AUTOSTRADA REGIONALE CISPADANA DAL CASELLO DI REGGIOLO-ROLO SULLA A22 AL CASELLO DI FERRARA SUD SULLA A13

PROGETTO DEFINITIVO

RELAZIONE D' ANALISI DELLE DIFFERENZE TRA P.P. E P.D.

FIGURA 3.3-1 - STRALCIO PLANIMETRICO, IN VERDE IL GASDOTTO SNAM

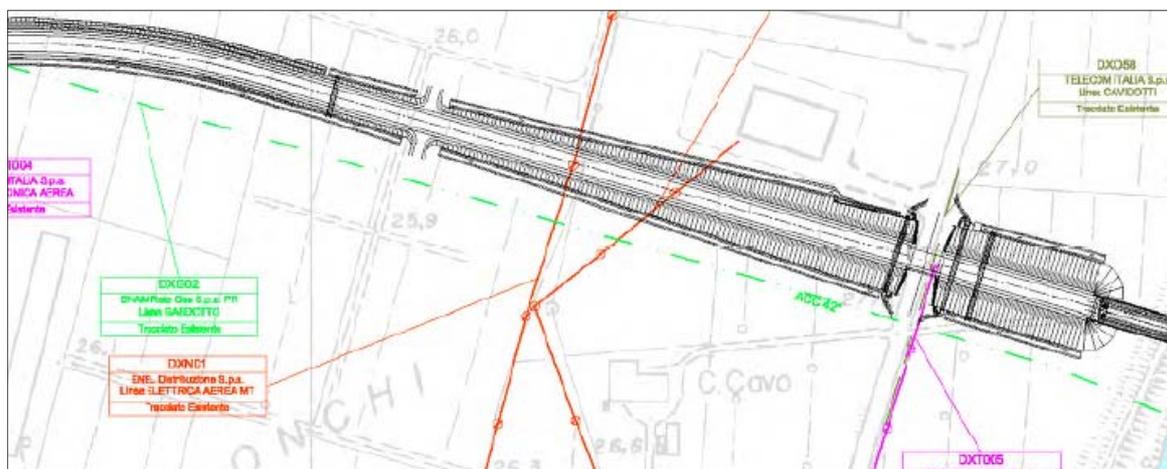
Rispetto al Progetto Preliminare il tracciato è stato spostato di una decina di metri verso nord in località “I Ronchi”. Questo spostamento ha caratterizzato l’adeguamento degli elementi plano-altimetrici per mantenere comunque l’assetto proposto in fase di Progetto Preliminare. In seguito alla modifica, il tracciato si è avvicinato ad una struttura esistente ad una distanza tale da richiedere l’inserimento di un muro di contenimento per contenere l’ingombro del rilevato.

Lo spostamento del tracciato verso nord è stato dettato dalla presenza di un gasdotto SNAM 42” in località “I Ronchi”. Con questo spostamento si è evitato lo spostamento del gasdotto di SNAM Rete Gas.

FIGURA 3.3-2 - STRALCIO DA PD

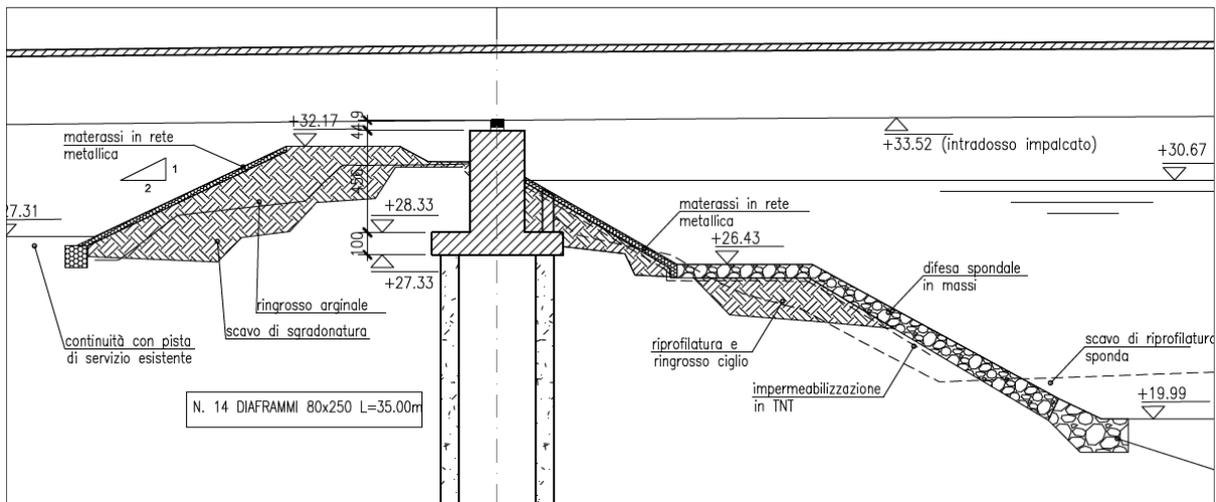
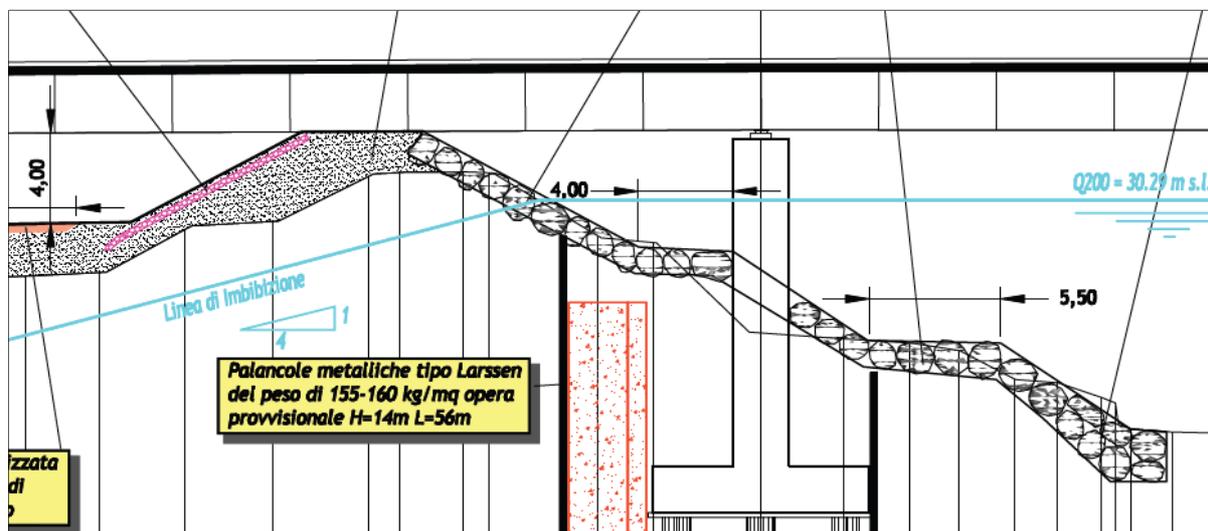
In fase di Progetto Definitivo si è scelto di modificare la configurazione delle pile del ponte del fiume Enza arretrandole in sommità arginale e ripensando la tecnologia esecutiva che in Progetto Preliminare prevedeva fondazioni con plinto su pali mentre in Progetto Definitivo si è passati a fondazioni con plinto su diaframmi.

La scelta sopra indicata evita il posizionamento di pile in alveo e l'utilizzo di opere provvisorie. La soluzione è stata condivisa con AIPO.

FIGURA 3.4-10 - PONTE SUL PANARO PD

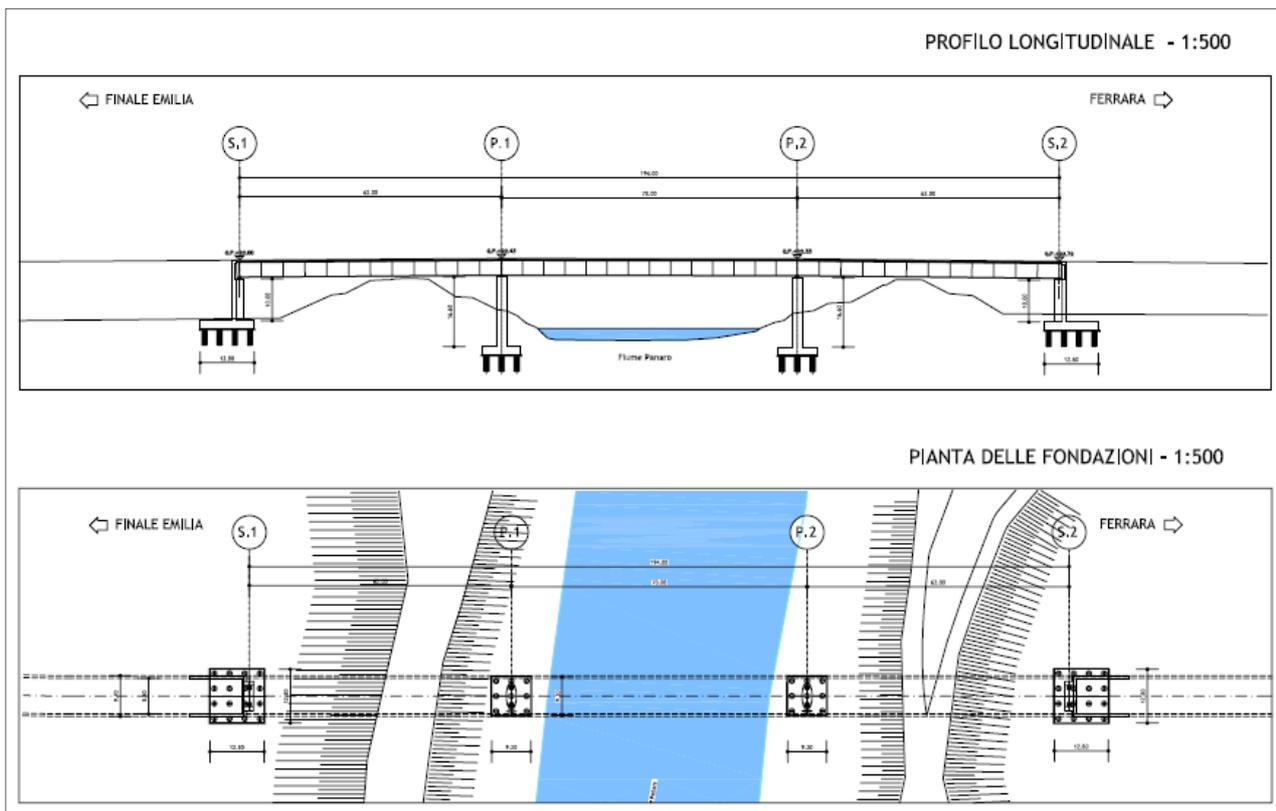
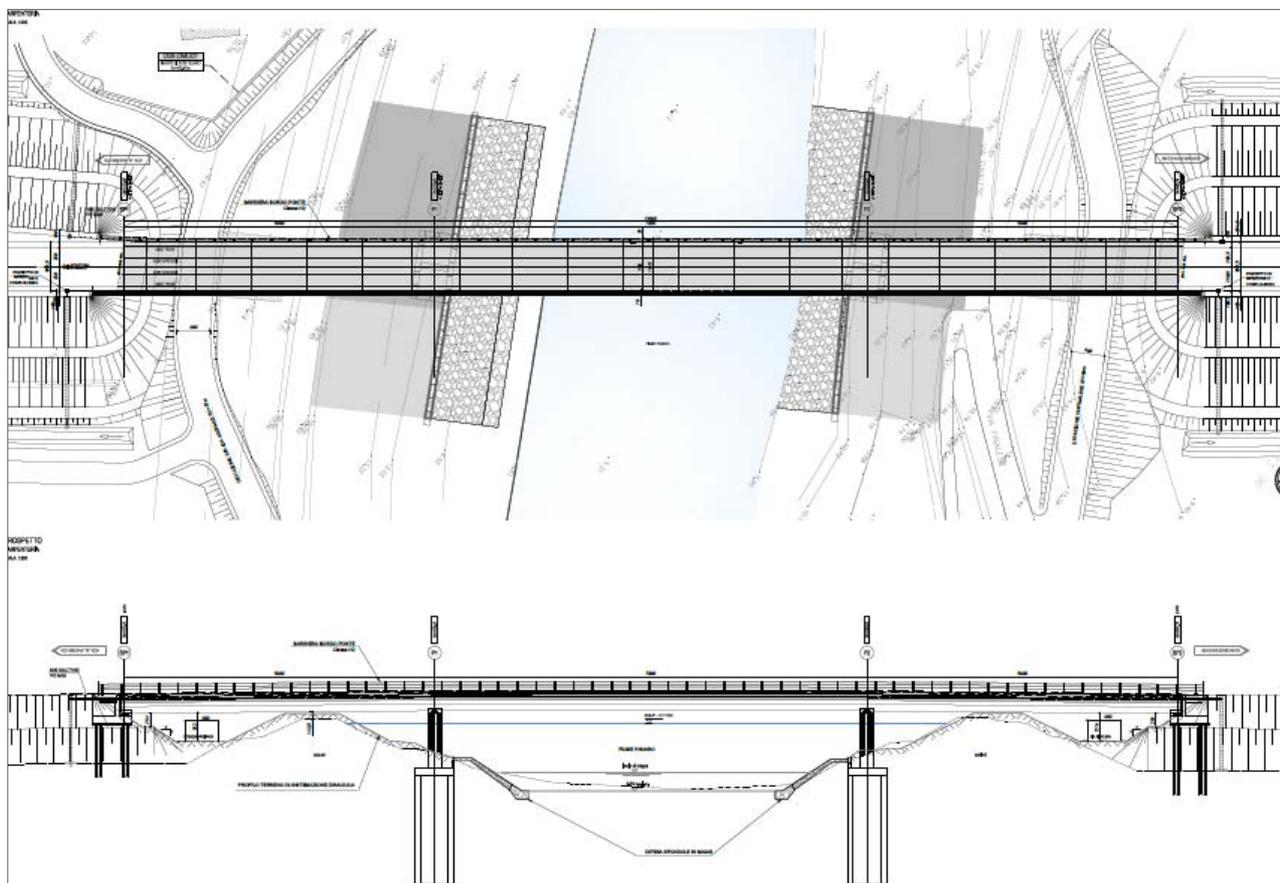
3.4.5.6.2 *MODIFICA PILE DEL PONTE*

La scelta delle fondazioni su diaframmi per il Ponte sul Panaro della Bondeno-Cento è stata effettuata in modo da conformare la tipologia di fondazione a quella del ponte autostradale sul Panaro e degli altri ponti previsti nel progetto su corsi d'acqua naturali (Secchia ed Enza). Questa tipologia di fondazione è stata preferita a quella su pali, prevista nel preliminare, come soluzione migliorativa per garantire la stabilità del diaframma idraulico, dati gli importanti fenomeni erosivi in gioco, e per favorire la collaborazione della fondazione stessa nel prevenire fenomeni di filtrazione e sifonamento nei corpi arginali.

FIGURA 3.4-11 - PONTE SUL BURANA PD

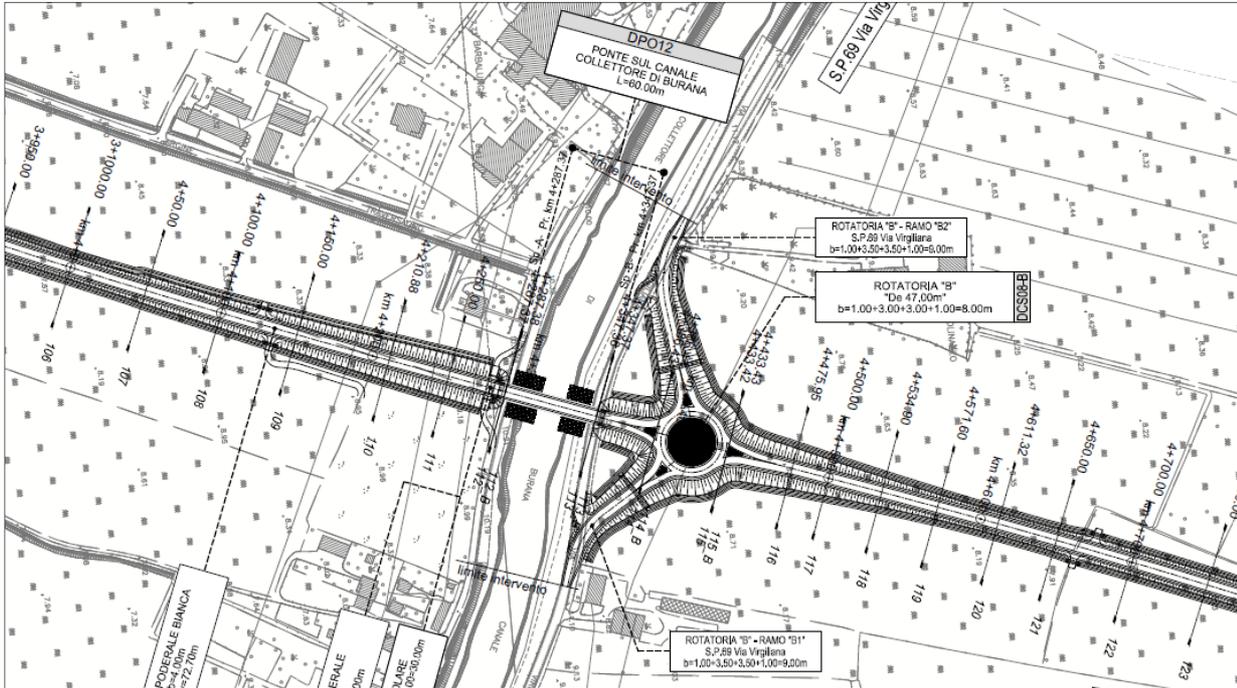
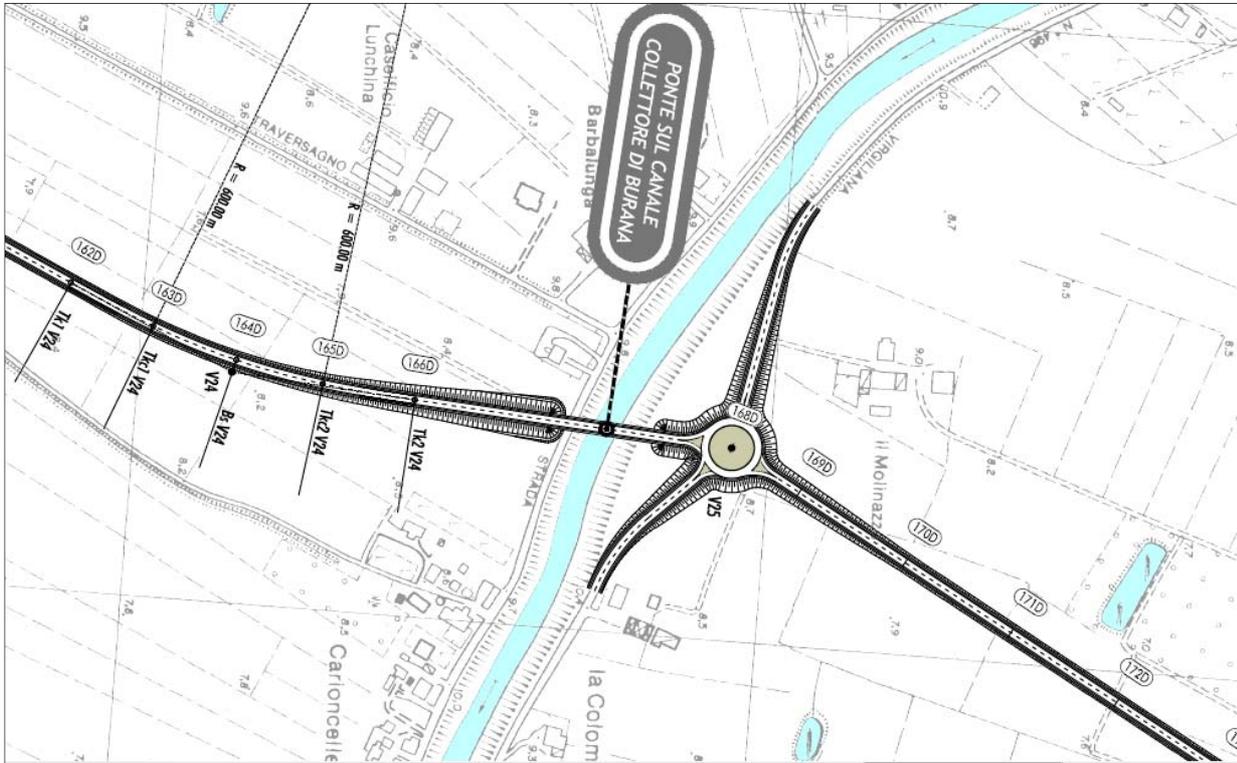
Si è ottimizzato planimetricamente il tracciato per minimizzare gli impatti dovuti alla frammentazione dei fondi agricoli attraversati. Nel Progetto Definitivo la strada attraversa quasi in ortogonale il canale a differenza di quanto accadeva nel Progetto Preliminare dove l'opera d'arte attraversava con angolo di incidenza di circa 18°.
